## SISTEMA DI TRASPORTO PUBBLICO A CAPACITA' INTERMEDIA A SERVIZIO DEI CORRIDOI EUR-TOR DE' CENCI ED EUR LAURENTINA-TOR PAGNOTTA-TRIGORIA

### CORRIDOIO EUR-TOR DE' CENCI - VARIANTE DI TRACCIATO

Conferenza di Servizi ai sensi degli artt. 14 e 14ter della L.241/1990 – Riunione del 14.07.2017  
Raccolta di pareri e controdeduzioni

**Nota tecnica:**

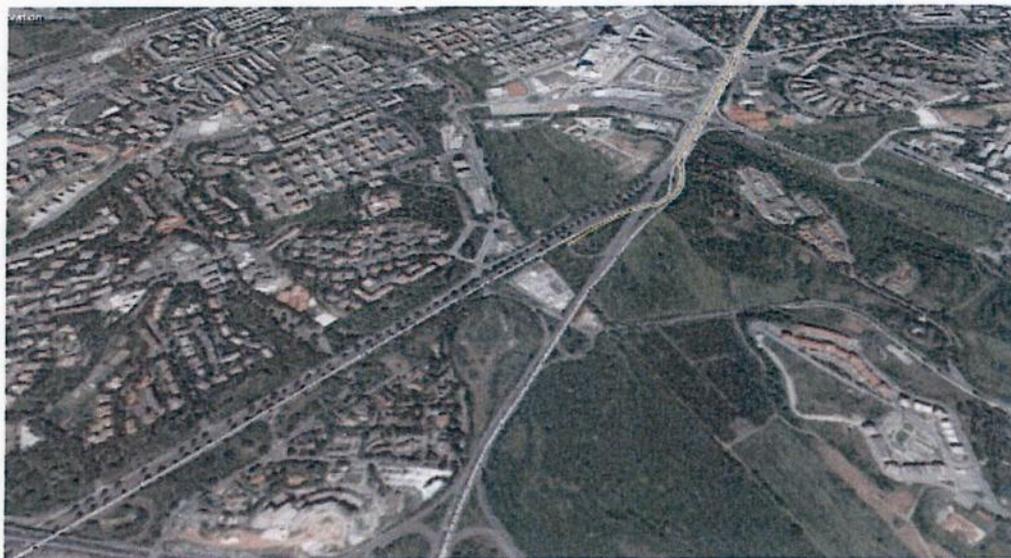
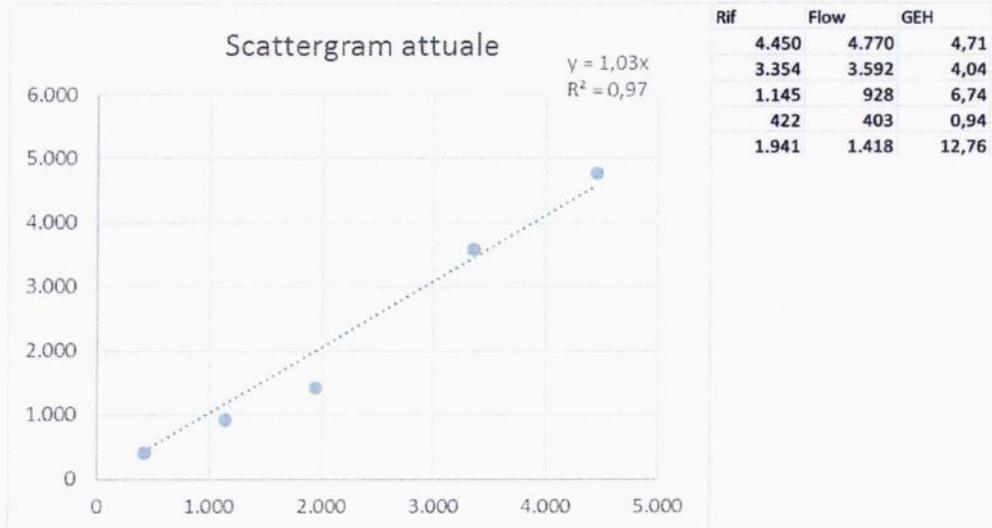
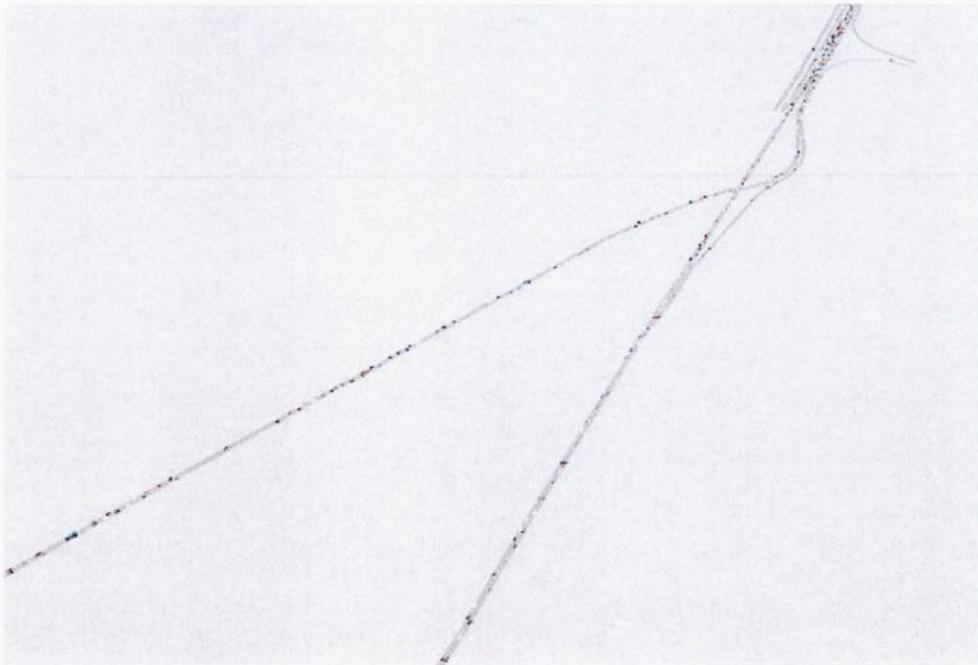
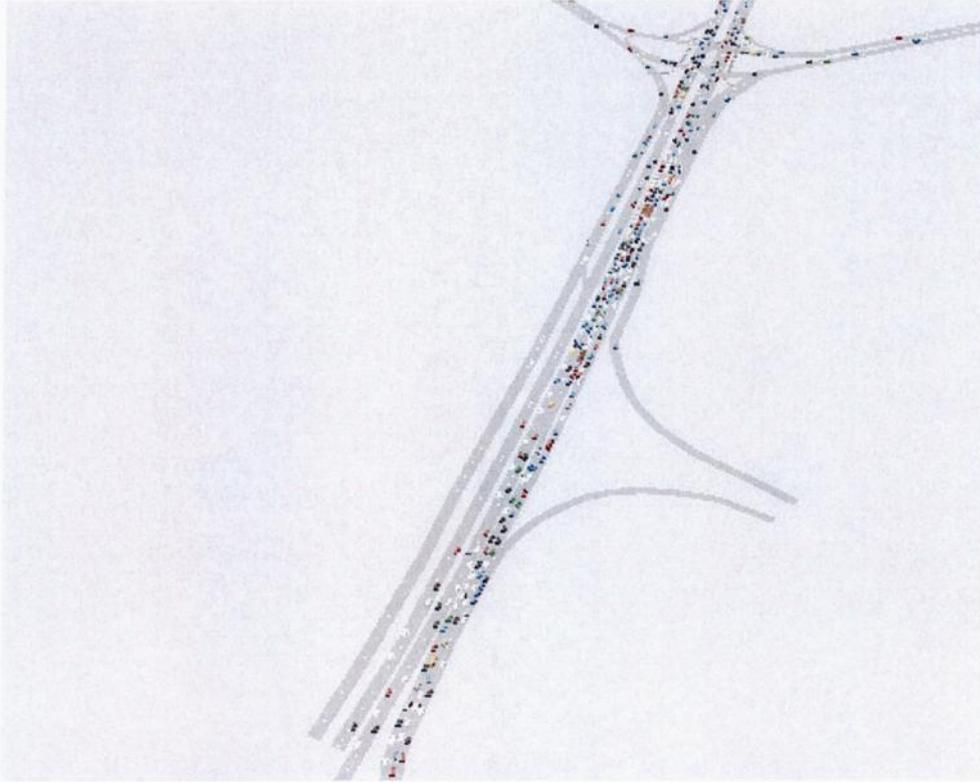
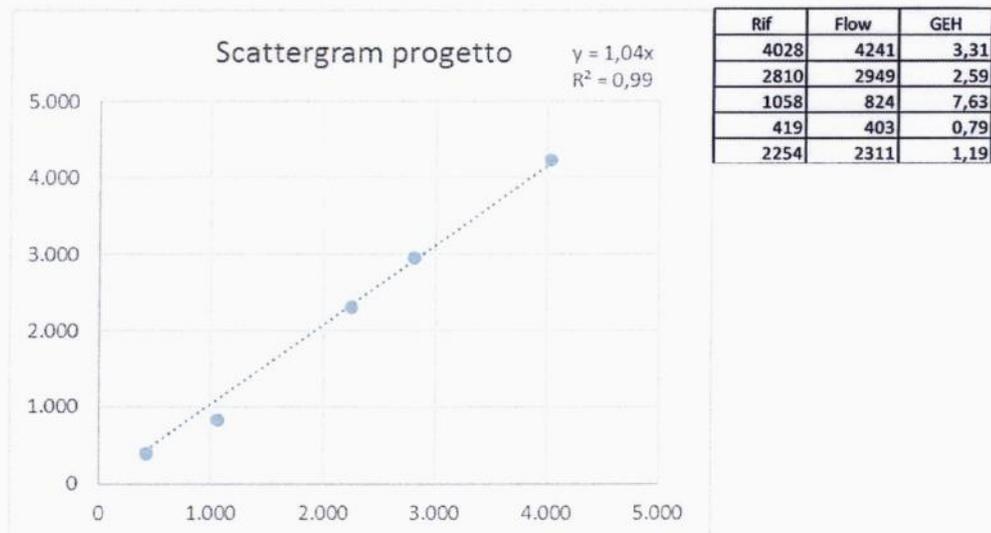
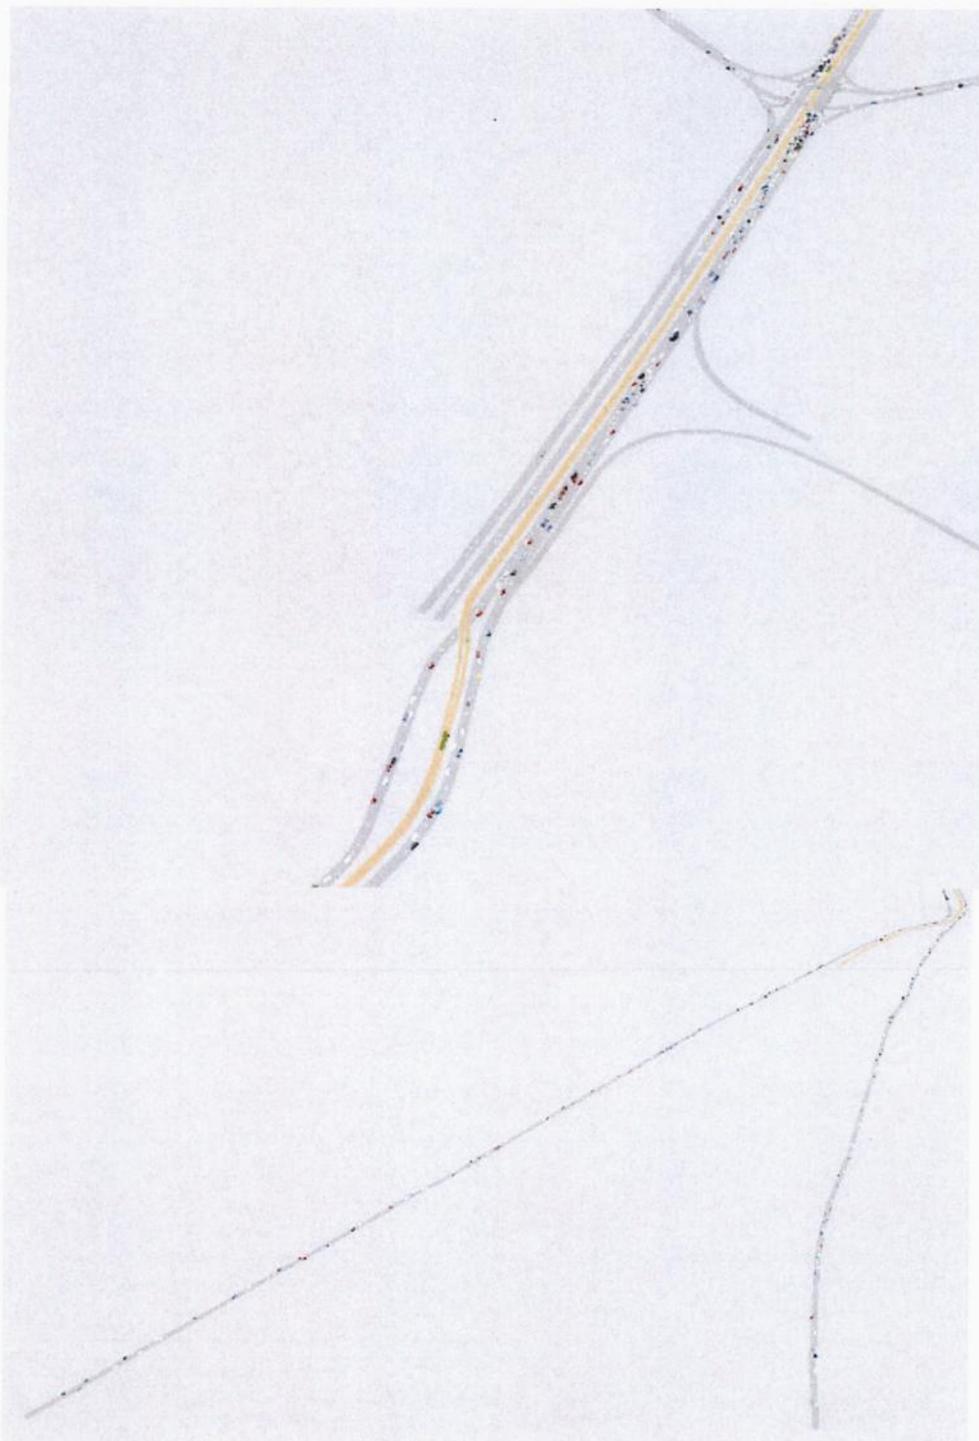
inoltre nelle conclusioni si evidenzia chiaramente che lo studio è stato eseguito apportando delle modifiche al progetto presentato (sia nella separazione tra Pontina e Colombo che tra Pontina e via Levi), e abbiamo quindi la necessità di acquisire i disegni aggiornati sia in planimetria che in sezione al fine di valutare la reale fattibilità del progetto.

Al fine di garantire il corretto funzionamento del tronco di scambio tra Cristoforo Colombo e Pontina, sono state apportate modifiche rispetto allo scenario progettuale fornito con l'elaborato VX522A. In particolare è stata eliminata la separazione fisica tra le due consolari a partire da circa 100m a valle del nuovo impianto semaforico, al fine di massimizzare lo sviluppo del tronco di scambio, fino al successivo impianto semaforico di Piazzale 25 Marzo 1957, per uno sviluppo complessivo di 550m.

Tali modifiche hanno portato alla definizione di uno scenario di progetto modificato.
